PROPUESTA ALARGAR

CREADO/CREATED	16-12-24	DIMENSIONES	PROYECCIÓN/PROJECTION	ESCALA/SCALE	FORMATO/FORMAT	HOJA/SHEET
REVISADO/REVISED	20-1-25	PESO/WEIGHT (KG) 0.000		NTS	A1	1/1
		CLIENTE / PART NUMBER				REVISION
				900500F		
DENOMINACIÓN / DENOMINATION		TUMBADOR DE CAJAS

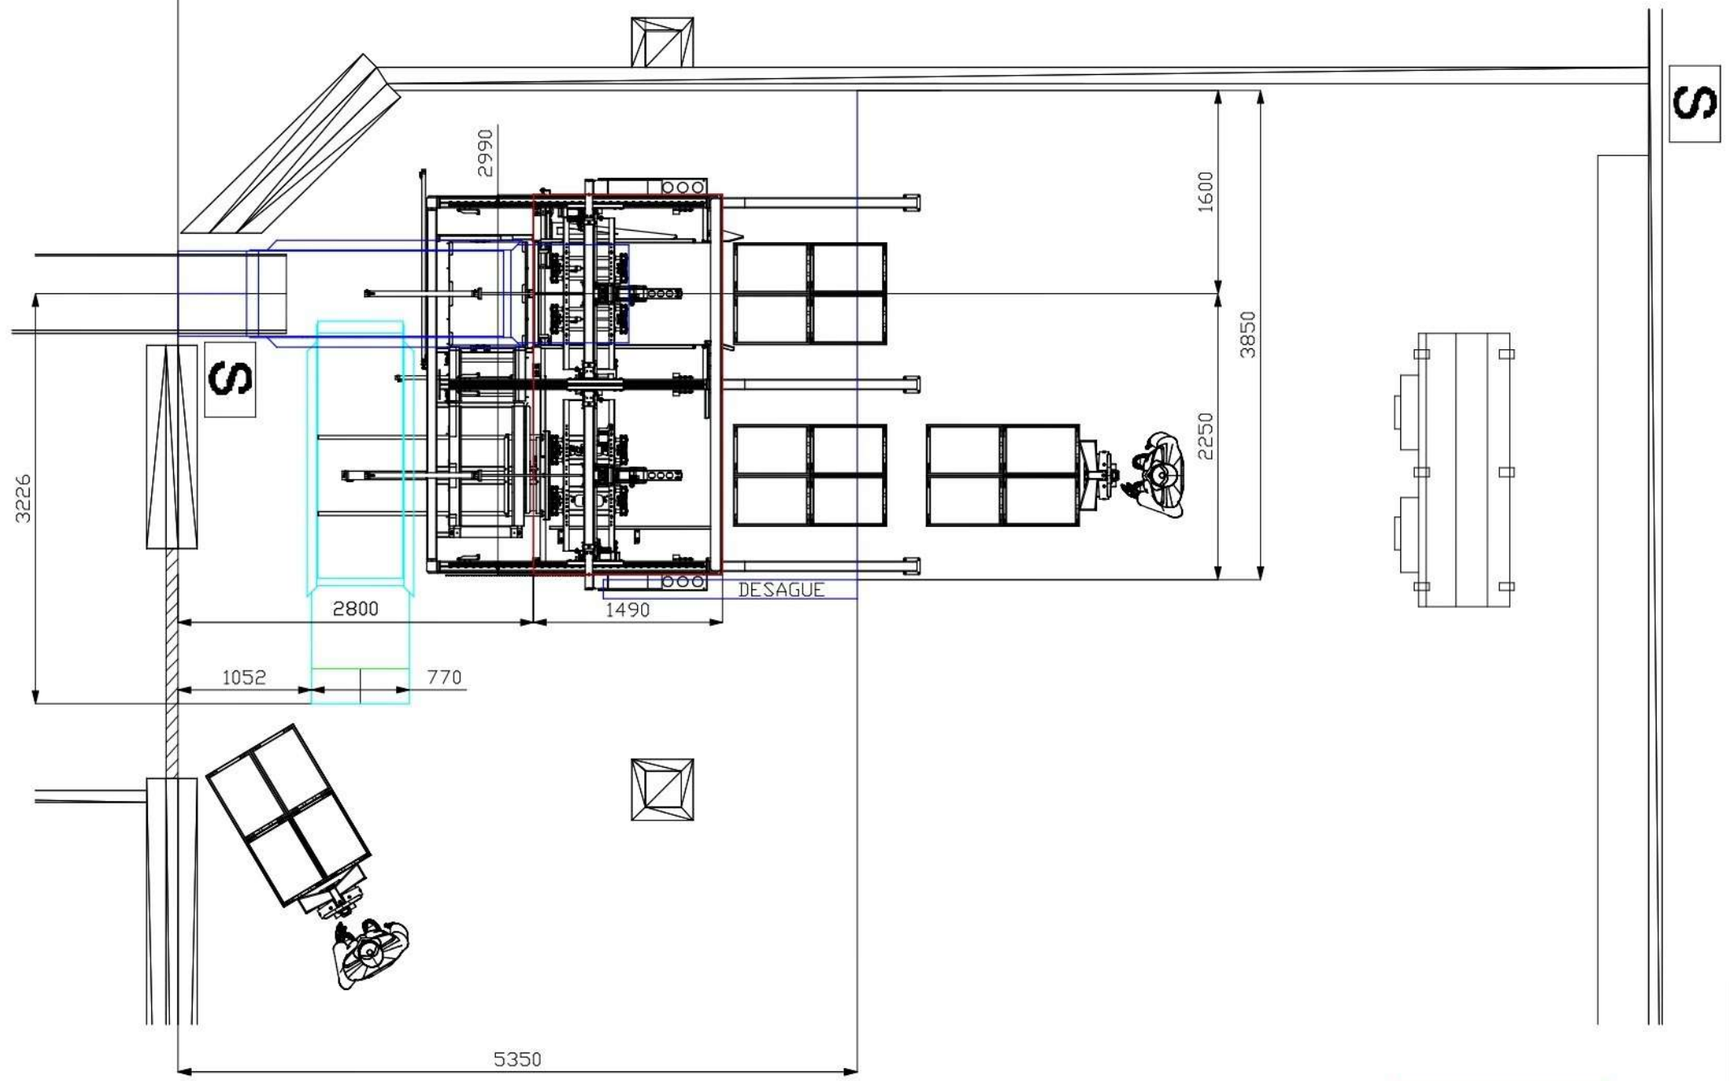
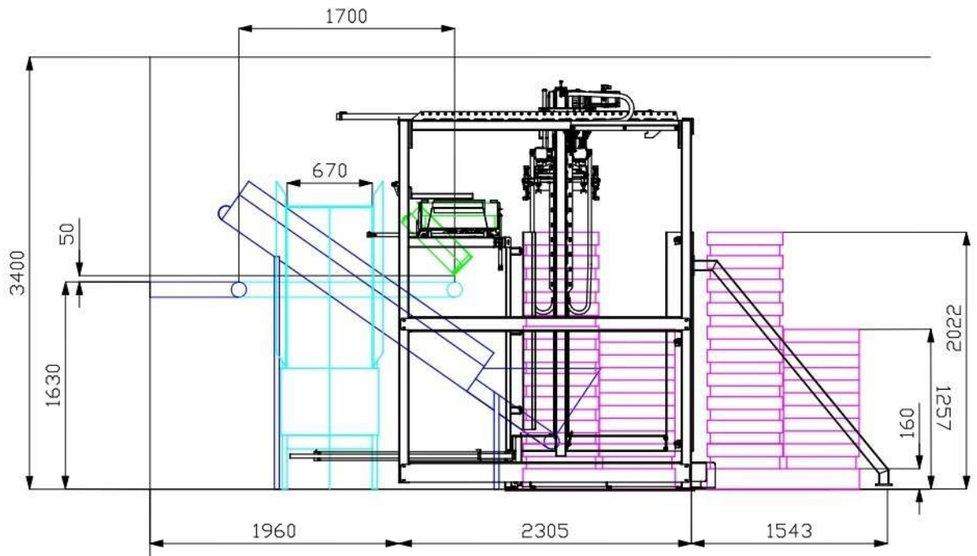
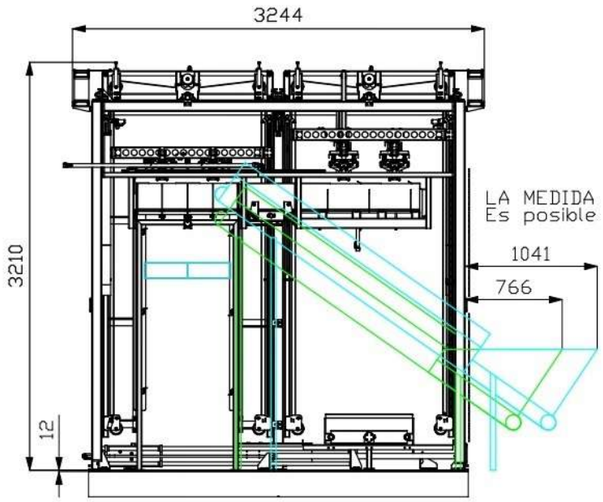
LA MEDIDA 1041 ES SIN MODIFICAR NADA DE LA CINTA ACTUAL (CYAN).
Es posible ganar espacio modificando la cinta.

-VALORAR SI ES SUFICIENTE EL PASO QUE QUEDA EN LA PUERTA ALARGANDO LA CINTA 1700.

-UNA VEZ ACORDADO EL ESPACIO DESEADO PARA LA CINTA EN CASO DE AVERIA, REDEFINIR LA LOCALIZACION DE LA CHAPA BASE Y MEDIR EL DESNIVEL DEL SUELO, PARA VALORAR DONDE HACER EL 0.

-DEFINIR LA ACTUACION PARA LA INSTALACION DE LA CHAPA A NIVEL.
